**Verslag inloop
informatiebijeenkomst 5 juni
2024 project IKC Boshoven**

Variante 2 IKC Violierstraat

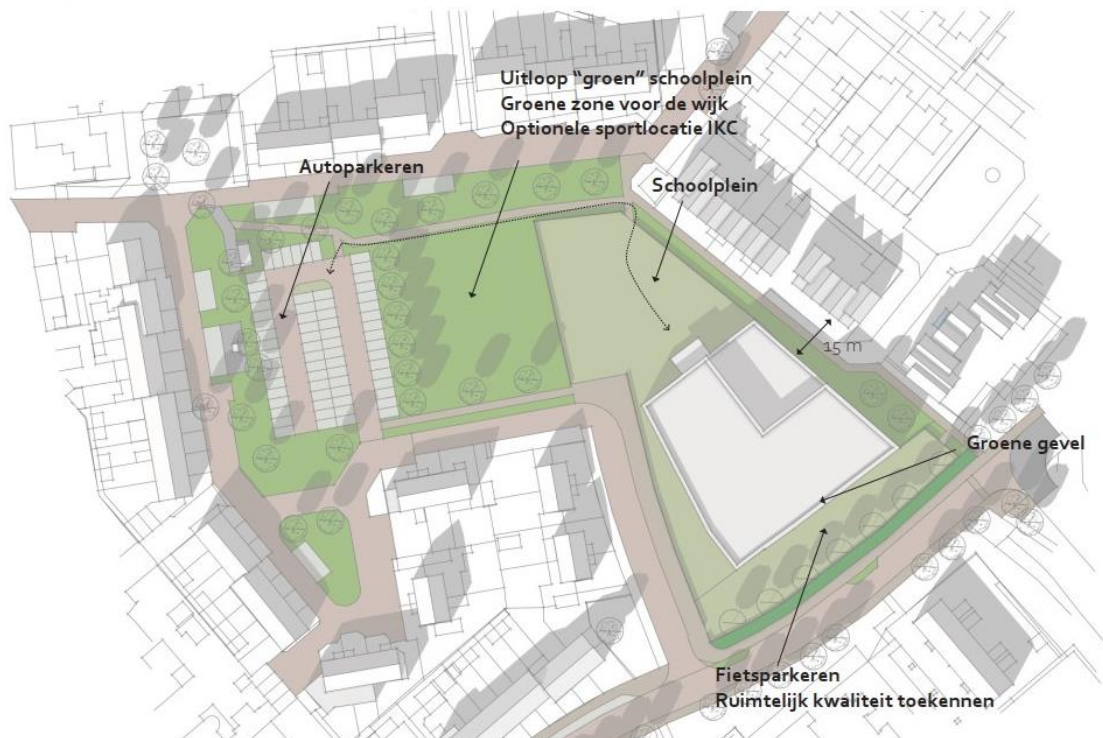
- School ver genoeg van verkeer, verkeer uit de wijk
- parking aan de straat
- parkeren vooraan
- Gebouw omgeven door speelruimte, hierdoor mogelijkheden om domeinen te maken voor zowel school als opvang als evt maatschappelijk!
- Oogt groen met diverse elementen zoals water, groen, beplanting.
- Biedt ruimte voor werken met padjes etc (soort parkfunctie).
- School niet aan doorgaande straat
- Parkeren bij Floralaan
- Oogt/voelt het prettigst, schoolgebouw in de wijk
- Auto's blijven aan de buitenkant
- Betere verkeersveiligheid
- Groen en schoolplein om het gebouw heen.

- Slechts 1 in-uitrit parkeerplaatsen
- 1ste inrit doortrekken naar straat
- 1 richting vanaf 1^{ste} inrit. Reden=vastrijden met auto's vooral bij schooleindtijd
- Te klein schoolplein
- Parkje leuk maar is water met kleine kinderen wel slim? Daardoor ook minder speelruimte
- Water bij school, niet prettig!
- Direct vanaf het begin inzetten op aansturen verkeer\Vanaf hoofdstraat naar parkeerplaats, vanaf daar te voet!
- Ontsluiting voor verkeer Boshoven omwonenden oost?
- Wadi's liggen groot deel van het jaar onder water. Zonde van speelruimte. Kunnen deze (deels) verplaatst worden?
- Water bij kinderen zonder zwemdiploma, niet prettig
- Parkeerplaats 2 inritten maken om opstopping te voorkomen
- "By-pass" straatje maken voor omwonenden
- Uitzicht van +- 25 omliggende huizen wordt beperkt door een 2-laags gebouw
- Water in de wijk geeft overlast van ongedierte

- Water ligt direct aan de parkeerplaats, (kleine) kinderen rennen uit enthousiasme uit de auto naar het water
- Al het verkeer wat verder de wijk in moet (rechtsboven) komt allemaal door de anjelierstraat. Hierdoor wordt het enorm druk
- Hoe gaat het bouwverkeer verder de wijk in? (er komen hier regelmatig vrachtwagens door de straat (Anjelierstraat)
- De parkeervakken op de Anjelierstraat zijn niet 'prive' waardoor hier alsnog auto's parkeren om kinderen te halen/brengen
- Geen groot groen veld waar ook kinderen in de wijk na schooltijd fijn kunnen spelen of waar IKC kan sporten
